INFORME DE HITO DE CONTROL
N° 009-2021-OCI/3472-SCC

“EJECUCIÓN CONTRACTUAL DE LA SUPERVISIÓN DE
OBRA INSTALACIÓN DE LOS SISTEMAS DE AGUA
POTABLE Y ALCANTARILLADO CON CONEXIONES
DOMICILIARIAS DE LOS PP.JJ. VILLA PROGRESO,
MIRAFLORES, LAS VEGAS, SAMÁN, SAN FRANCISCO DE
ASÍS, LA UNIÓN, SAN JUAN DE DIOS Y RAMIRO PRIALÉ -
CHICLAYO”

HITO DE CONTROL N° 1
“AVANCE DEL PROCESO DE EJECUCIÓN DE
SUPERVISIÓN DE LA OBRA A JULIO 2021 Y
VALORIZACIÓN CORRESPONDIENTE A JUNIO DE 2021”

Imagen 2: Se observa que en las estructuras enterradas de la PTAP el desnivel entre los puntos A y B es más apreciable a la vista (Visita del 16 de junio de 2021).

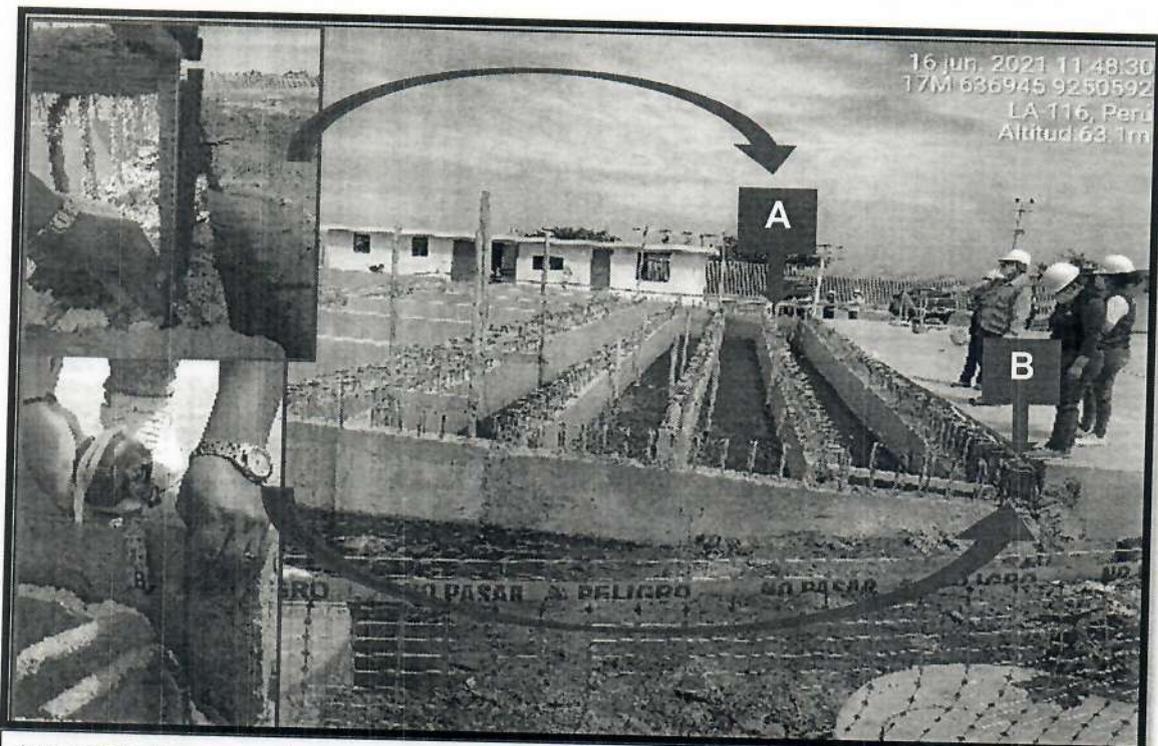
Situación, que a la fecha no tiene solución pues las mencionadas estructuras no se encuentran cumpliendo con las condiciones originales de su diseño, corriendo el riesgo de no lograr el funcionamiento requerido que afectaría directamente a los pueblos jóvenes por la falta de abastecimiento del líquido elemento y a los recursos públicos, frente al tiempo transcurrido, resumido a continuación:
